## Powiatowy Szpital Specjalistyczny

III.2.230/ 470 ZP/191/2017

**dot.: przetargu nieograniczonego na budowę Oddziału Anestezjologii i Intensywnej Terapii w Pawilonie Diagnostyczno - Zabiegowym Powiatowego Szpitala Specjalistycznego w Stalowej Woli wraz z dostawą i montażem kolumn medycznych , opublikowanego Biuletynie Zamówień Publicznych pod numerem : 512797-N-2017 w dniu 2017-05-19 r.**

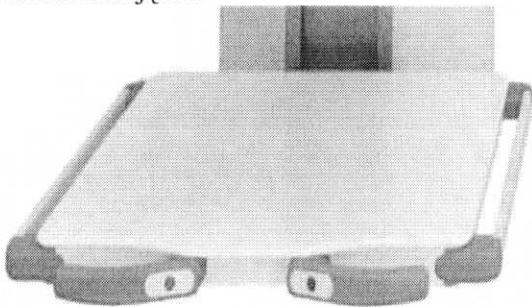
1. Czy Zamawiający dopuści do zaoferowania kolumnę sufitową z hamulcami ramion obsługiwany przez manipulator – dwie specjalne ręczki poziome umieszczone na froncie półki (której położenie można zmieniać bez udziału serwisu), stanowiące również uchwyt, posiadające przyciski umożliwiające łatwe zwalnianie hamulców i poruszanie konsolą? Oferowane rozwiązanie prezentuje poniższe zdjęcie.

**Odp. Tak**

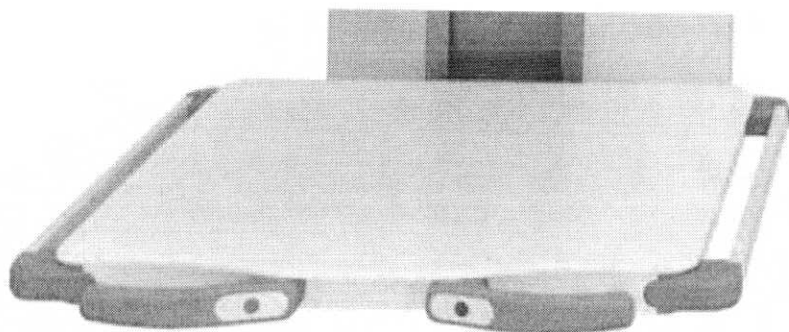
8. Czy Zamawiający dopuści do zaoferowania kolumnę sufitową z hamulcami ramion obsługiwany przez manipulator – dwie specjalne rączki poziome umieszczone na froncie półki (której położenie można zmieniać bez udziału serwisu), stanowiące również uchwyt, posiadające przyciski umożliwiające łatwe zwalnianie hamulców i poruszanie konsolą? Oferowane rozwiązanie prezentuje poniższe zdjęcie.

**Odp. Tak**
